Memorando  
DSH -462- 2023

Asunto: Respuesta al memorando – DEEIA-0352-1005-2023

**DIRECCIÓN DE SEGURIDAD HÍDRICA****INFORME TÉCNICO-083 -2023**

Evaluación del EsIA del proyecto denominado  
**“CAMPO REAL”**

## PROYECTO CAMPO REAL

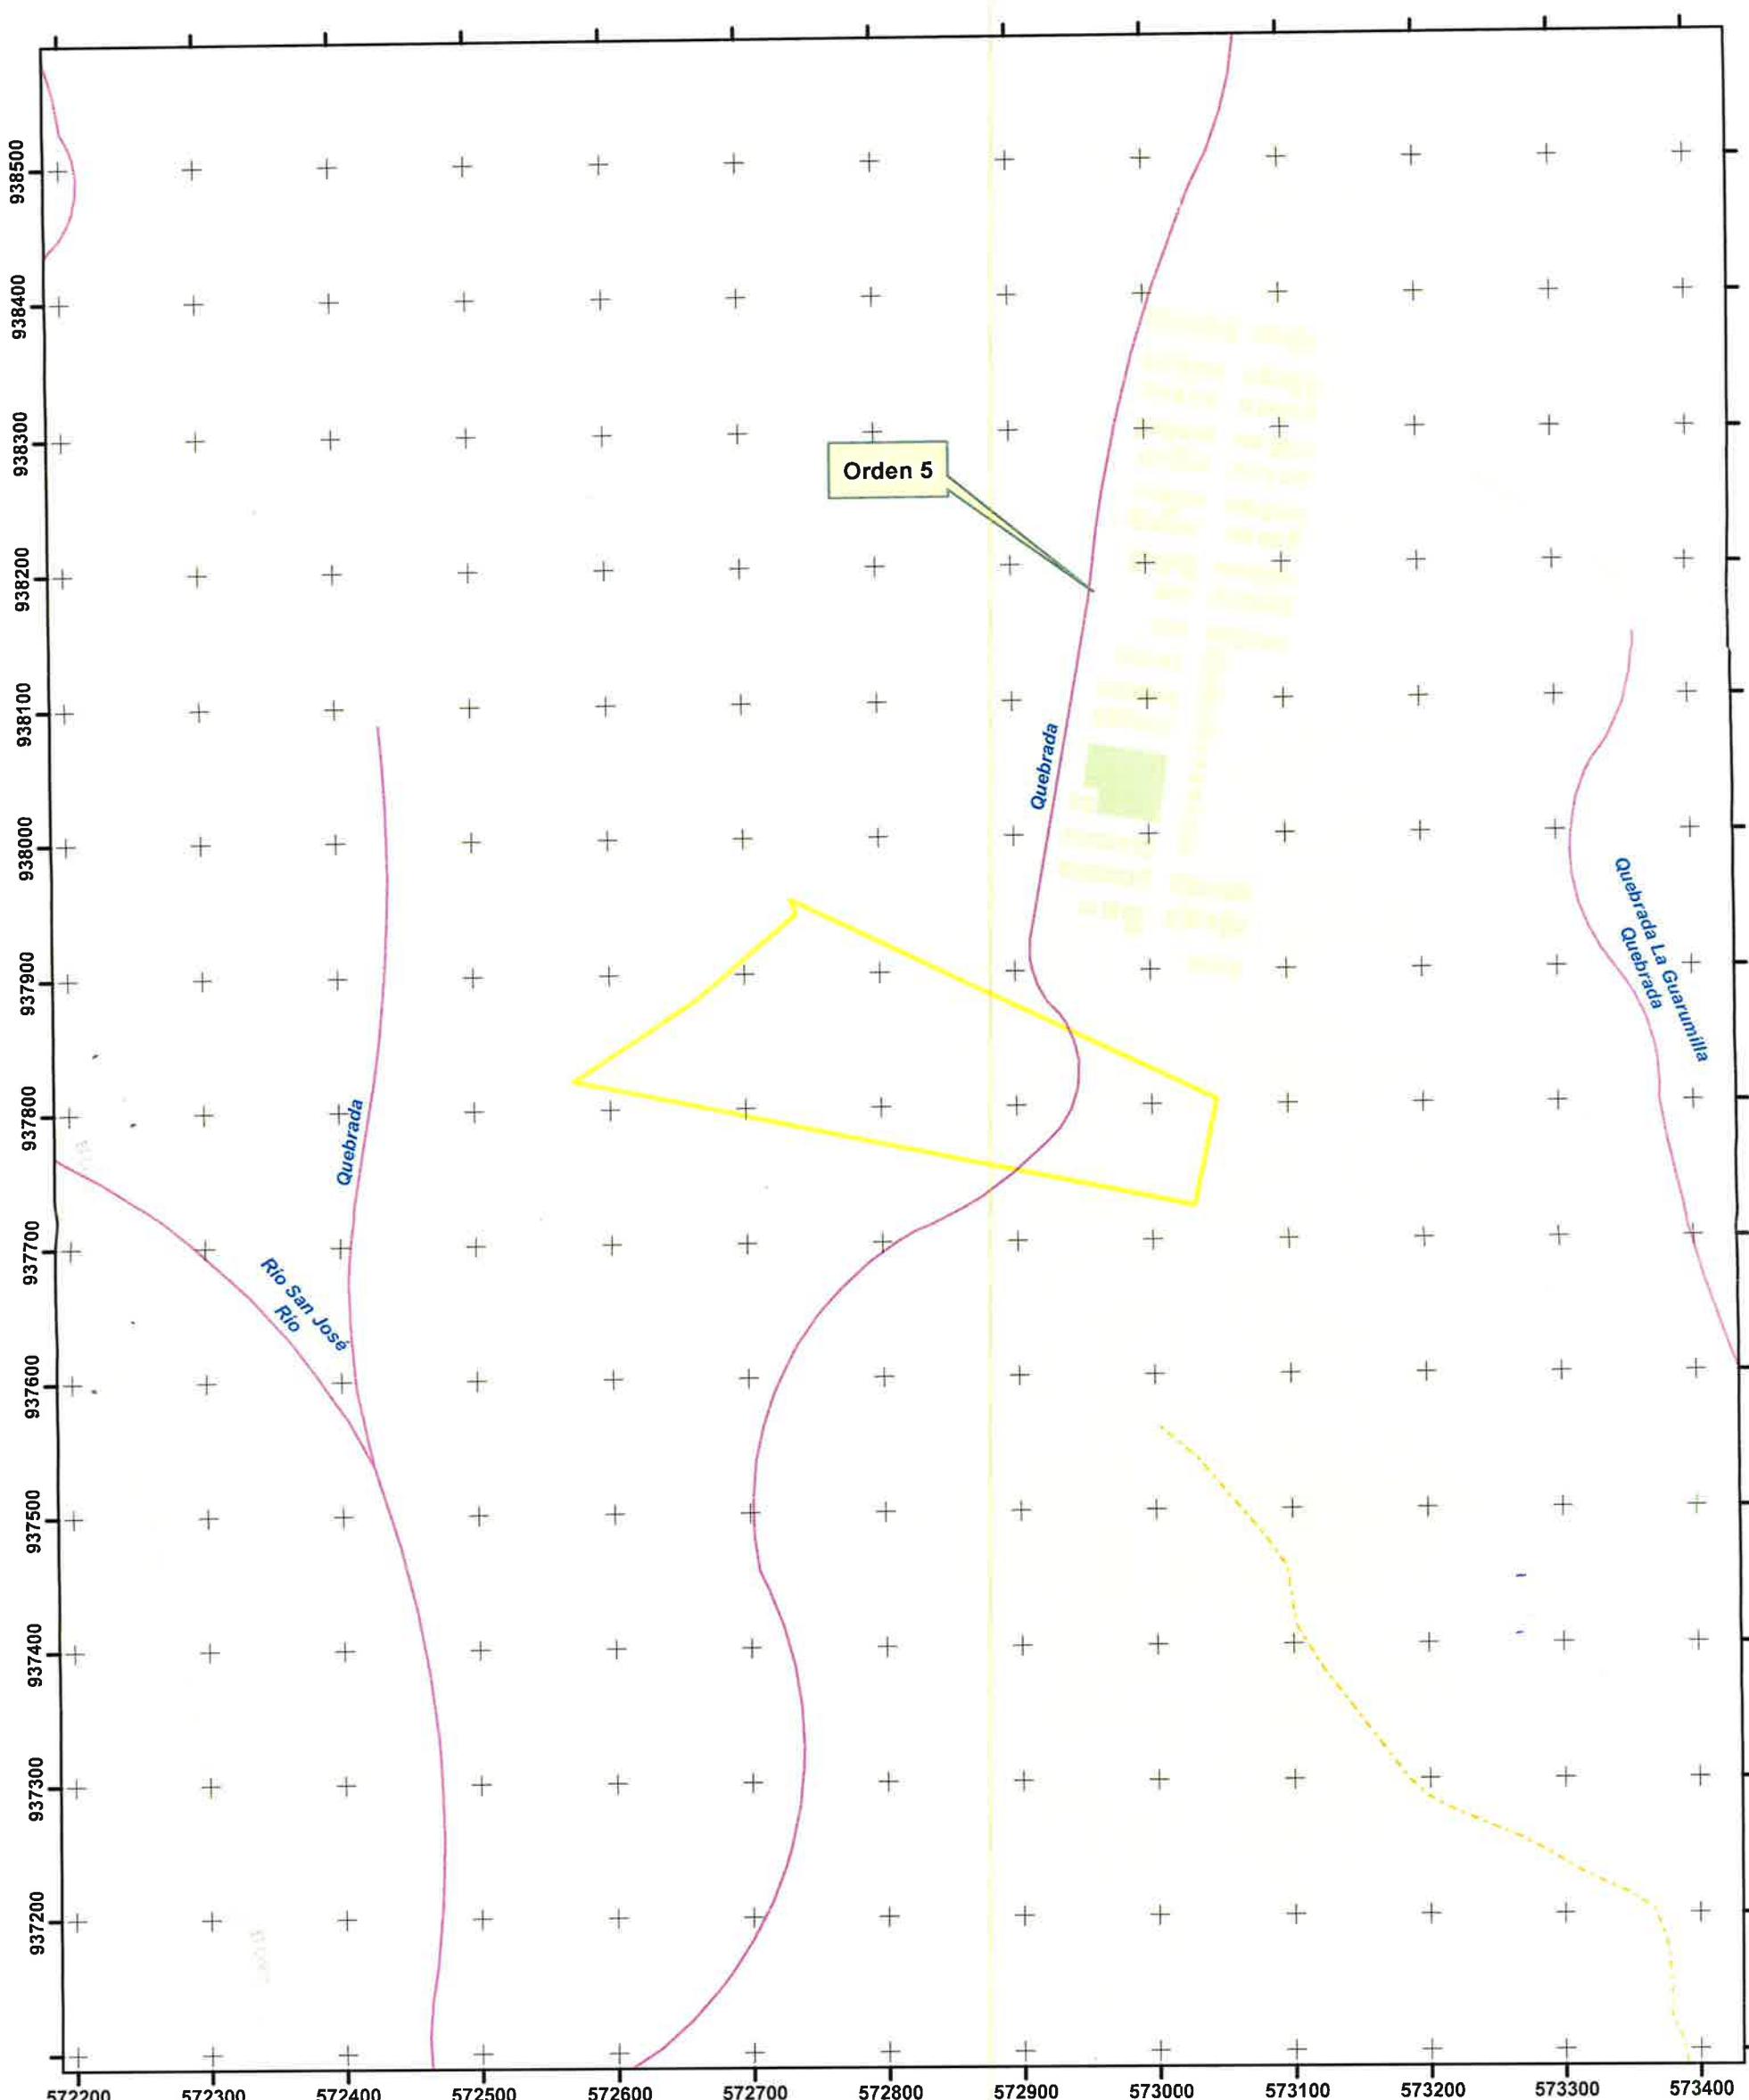
- ❖ En la información hidrológica presentada en el estudio se describen que existe un cuerpo de agua (Quebrada El Jobo) la cual atraviesa el polígono del proyecto, además en el mapa adjunto a este informe se evidencia la presencia del cuerpo de agua señalado en el EsIA.
- ❖ Dentro del estudio presentado no se contempla obras en cauce naturales, sin embargo se observa que en el plano de distribución del proyecto (pág. 330), se evidencia el trazado de vías, la cual requerirán de estructuras respectivas.
